VYPRACOVAL Ing. Martin KERAK	ZODP. PROJEKTANT Ing. Martin KERAK	HL. INŽ. PROJEKTU Ing. Martin KERAK		
KONTROLOVAL Ing. Richard URBAN	OKRES (MIESTO) STAVBY LOZORNO, okr. MALACKY			
OBJEDNÁVATEĽ Obec Lozorno, Hlavná 1, 900 55 Lozorno				
ZHOTOVITEĽ R-PROJECT INVEST,s.r.o., Pečnianska 27, 851 01 Bratislava, tel. : +421 2 555 66 499, www.r-project.sk, r-project@r-project.sk				
STAVBA :	Modernizácia Vendelínskej ulice v Lozorne		STUPEŇ DSP/RP	FORMÁT 6A4
			DÁTUM 11/2021	Č.ZÁKAZKY
OBJEKT :	SO-01 Chodník		MIERKA 1:250	Č.ARCH.
	SITUÁCIA, DOPRAVNÉ ZNAČENIE		Č.VÝKRESU 2.2	Č.SÓPRAVY

CS SVP OZ BA
2437/2022/1

Vec : „Modernizácia Vendelínskej ulice v Lozorne“ – stanovisko k PD pre stavebné povolenie“.

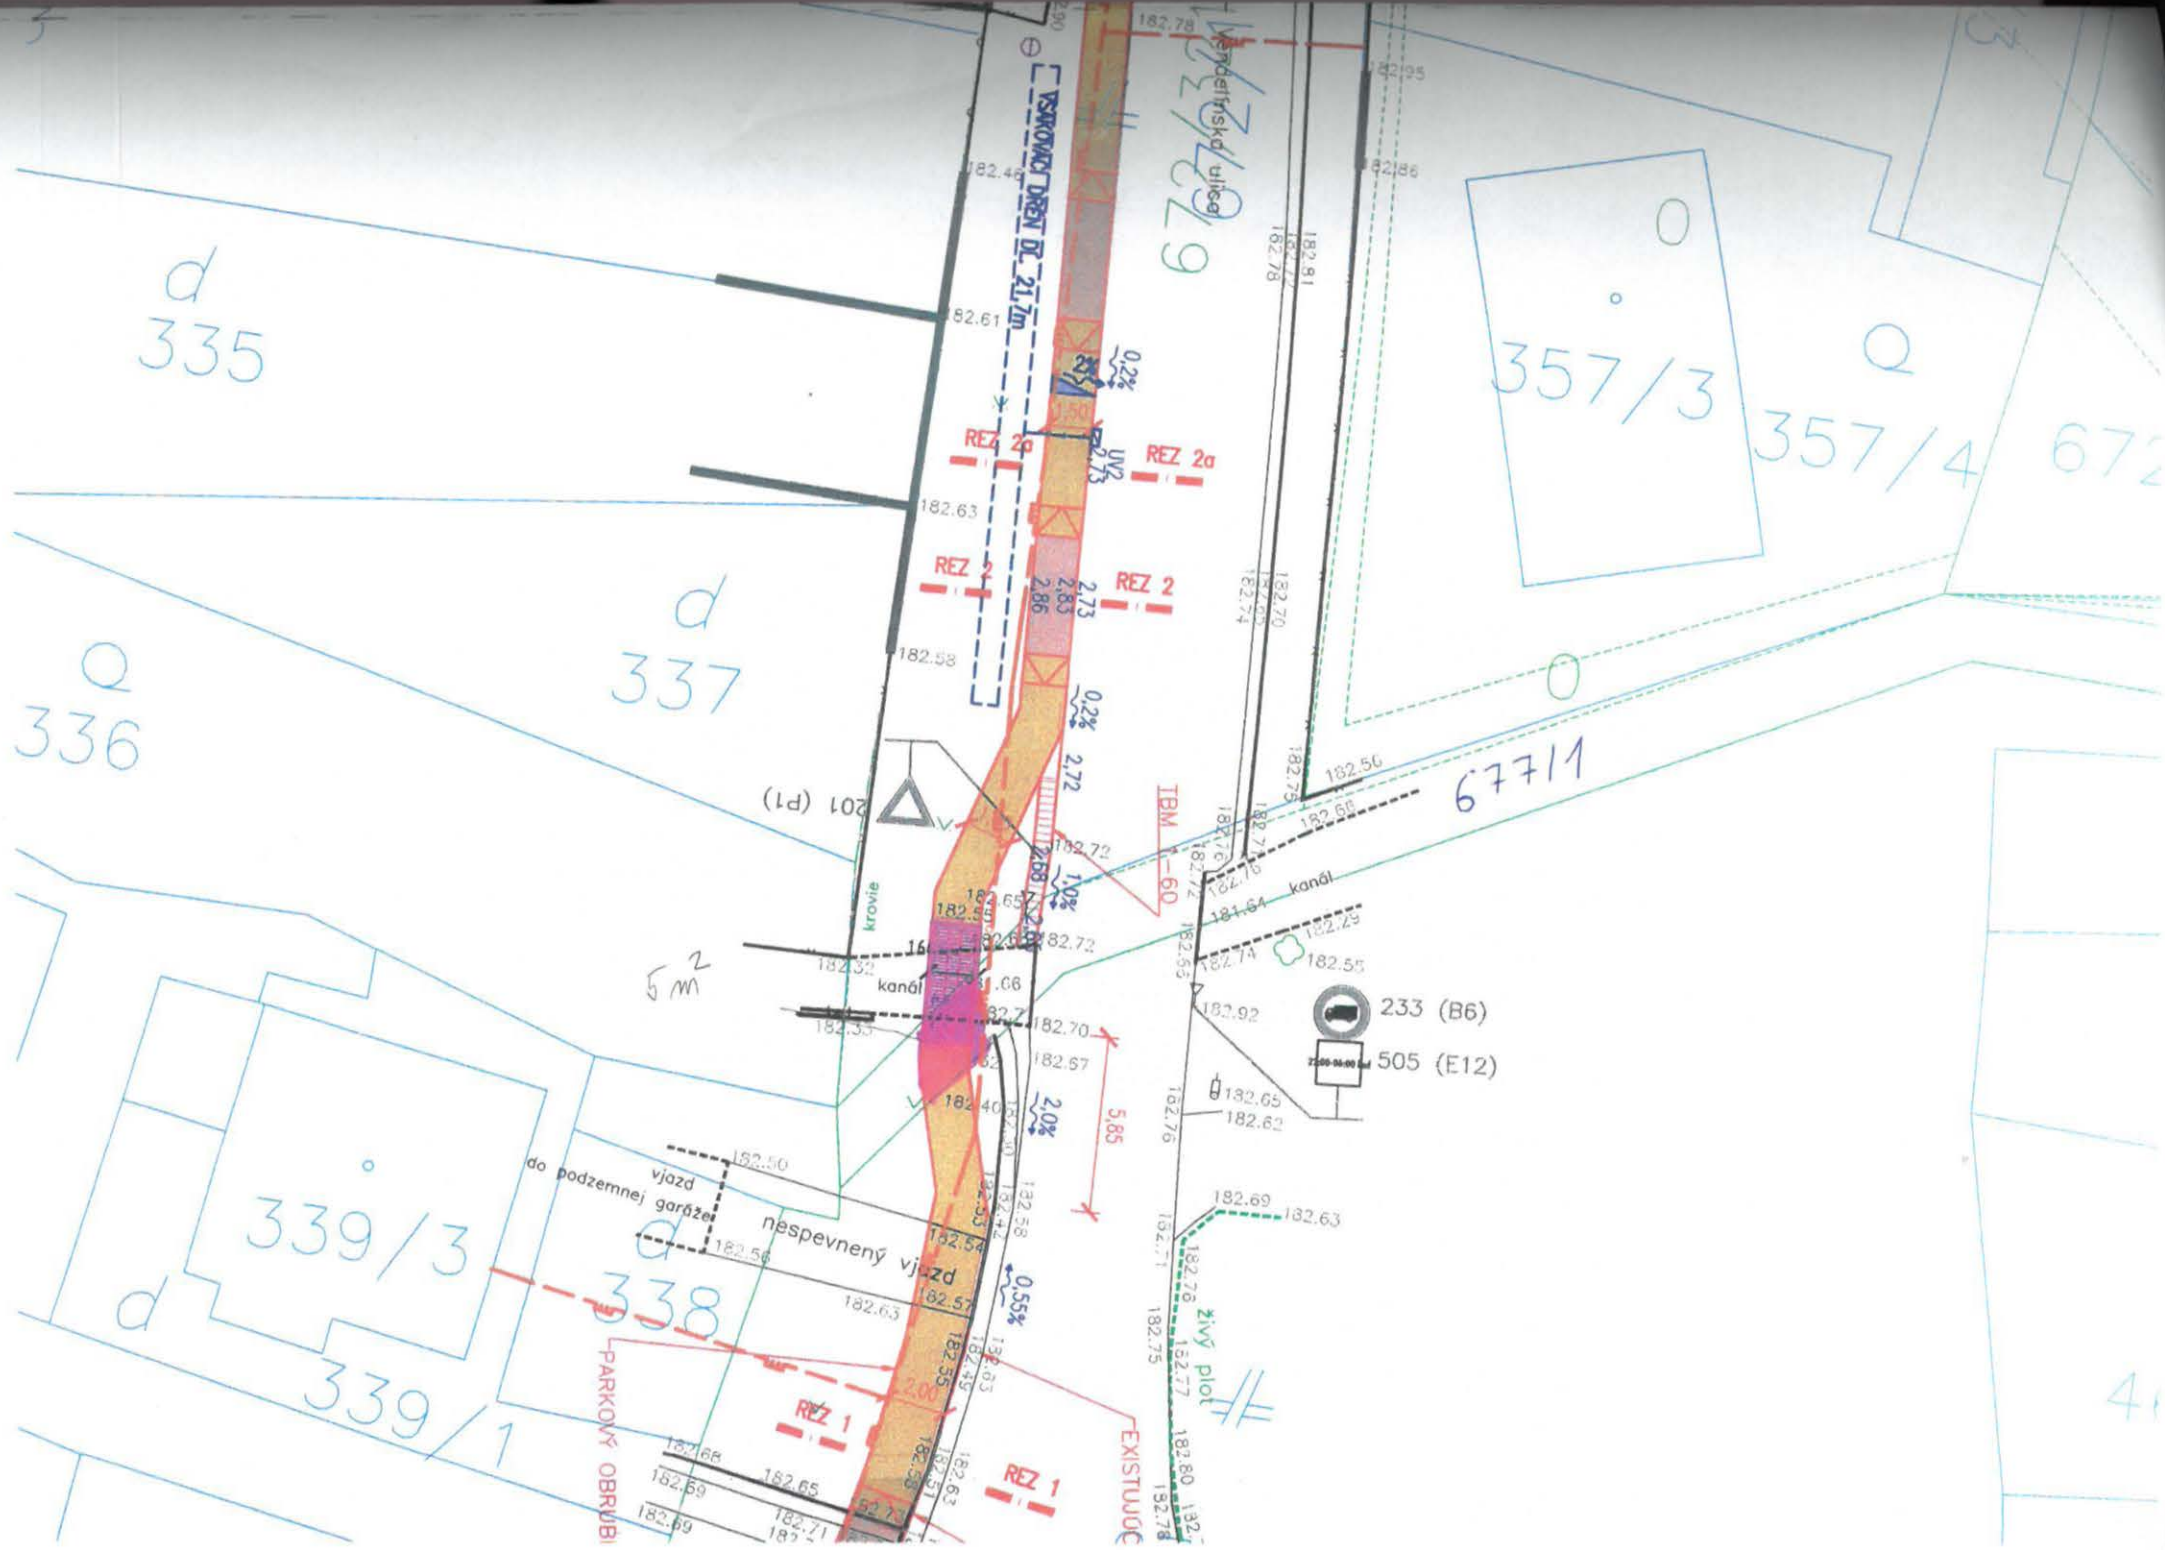
Nová lávka musí byť navrhnutá a zrealizovaná tak, aby nezhoršovala pôvodné odtokové pomery kanála. Žiadame zachovať pôvodnú niveleta dna koryta a lávku, vrátane jej základovej konštrukcie (betónové pätky) je potrebné navrhnuť a zrealizovať tak, aby nedošlo k zmenšeniu prietokového profilu koryta. Objekt musí byť navrhnutý a zrealizovaný tak, aby prúdenie vody v koryte bolo plynulé a nedochádzalo k vzdúvaniu hladiny vody v koryte počas prívalových zrážok v úseku nad objektom.

V súvislosti s prebiehajúcimi klimatickými zmenami, ktoré sa prejavujú zvyšovaním extrémnosti zrážkových udalostí a nebezpečenstvom vzniku lokálnych záplav a tiež obmedzenou kapacitou existujúceho koryta kanála, je potrebné pri nakladaní s dažďovými vodami v maximálnej miere zadržať vodu v území a využiť disponibilnú infiltračnú schopnosť miestneho horninového prostredia tak, aby nedochádzalo k zaplavovaniu príľahlých nehnuteľností počas prívalových zrážok.
